Исх. № 25/49 от «25» апреля 2023г.

ЭКСПЕРТНОЕ ЗАКЛЮЧЕНИЕ

по результатам строительно-технической экспертизы здания многоэтажного жилого дома по адресу: г. Красноярск, ул. Капитанская, д. 10 (строительный адрес: жилой дом №4) на предмет определения причин возникновения дефектов в надежности крепления подсистем и композитных алюминиевых панелей фасада (фасадных кассетах) многоквартирного дома

Рис.2. Лист рабочего проекта В02834.05.03.00СБ СИАЛ.ДАК

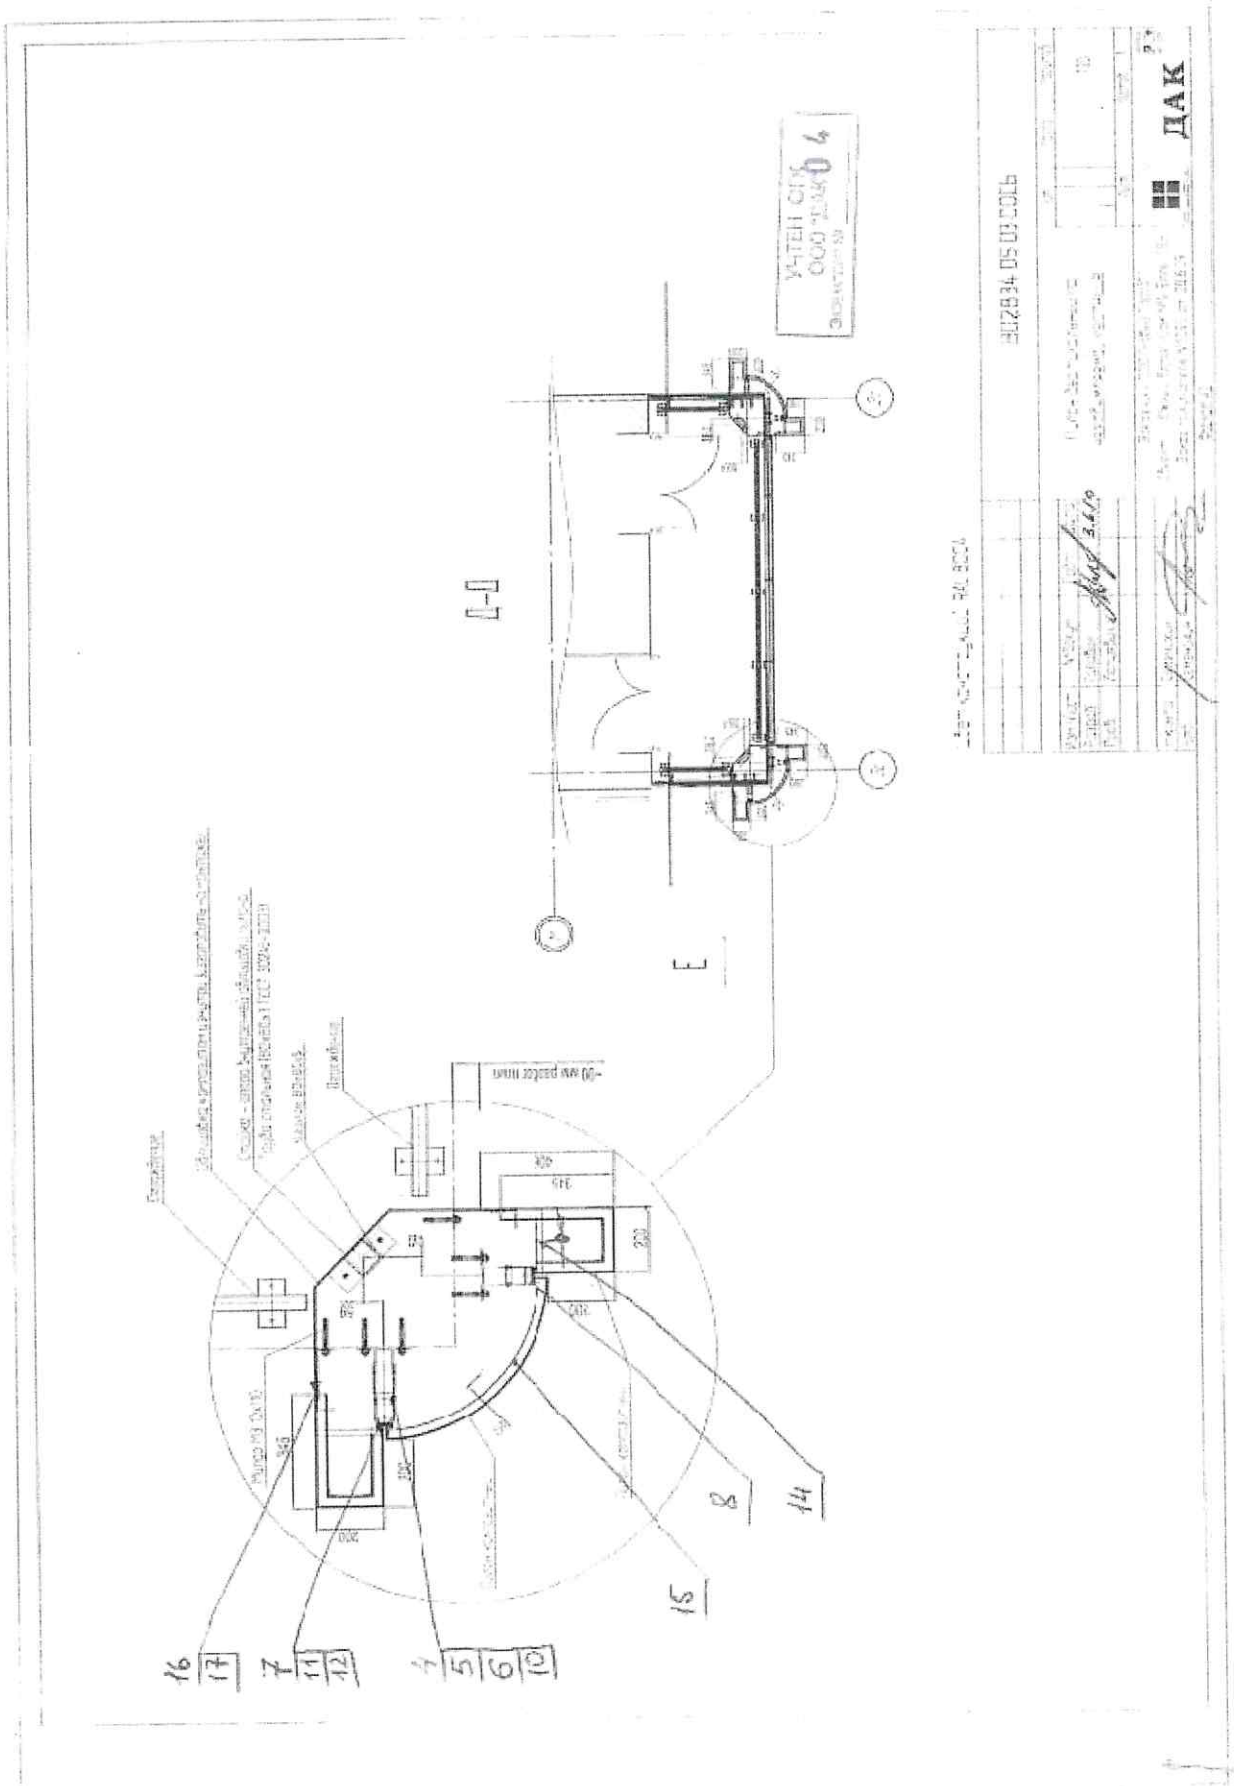
2) На 19-20 этажах монтаж фасадных кассет выполнен без установки предусмотренных рабочим проектом В02834.05.03.00СБ СИАЛ.ДАК (см. Рис.2, 3) дополнительных уголков для уменьшения воздушного зазора (См. фото ниже).

– выполнить работы по восстановлению работоспособности конструкций фасада в виде композитных алюминиевых кассет с 19 по 20 этажи с соблюдением нормативно-технических регламентов, норм и правил, в частности обеспечить формоподдерживающие крепления фасадных кассет и установить фиксирующие крепления на салазках. Размещение данных элементов служит поверхностным защитным элементом для размещенных за ним слоя утеплителя и самонесущей кирпичной стены, полный демонтаж которых приведет к скорому разрушению утеплителя и подтоплению балконов, ввиду их непосредственного плотного прилегания к последним.
